不具合発生箇所

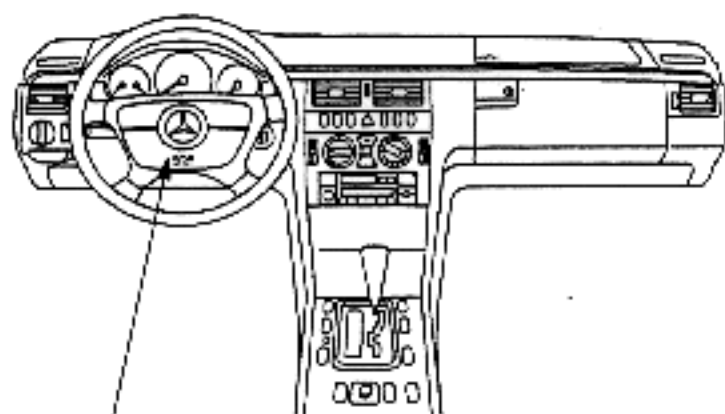
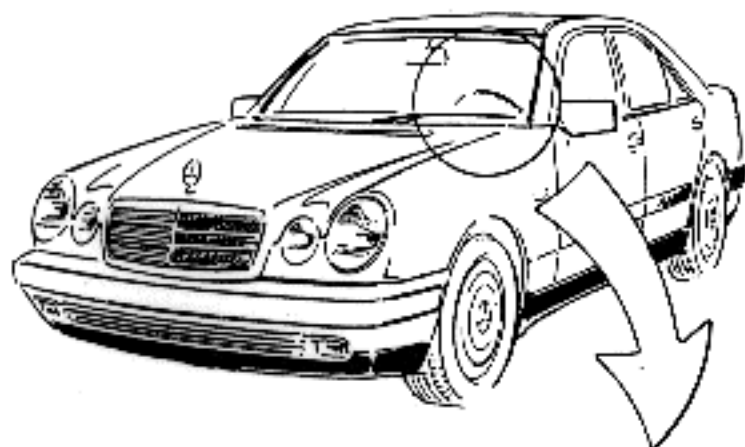
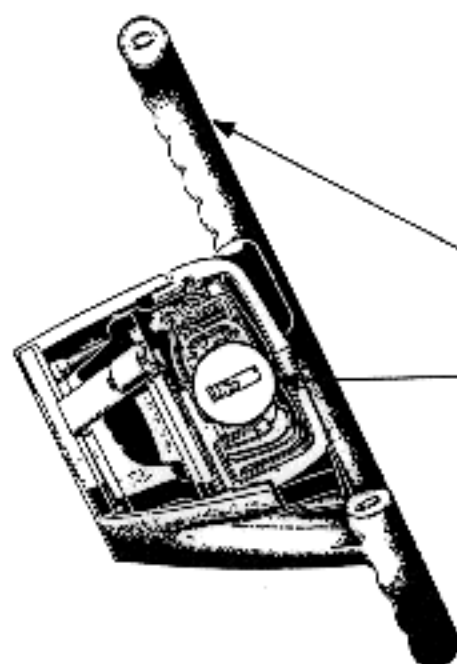
運転者席用エアバッグ装置において、点火装置内部の気密性に一部不適切なものがあり、そのままの状態で使用を続けると当該点火装置内部の電気回路が湿気により腐食し、最悪の場合、走行中に当該エアバッグが展開するおそれがある。

対象車両に該当するものは対象品と交換する。
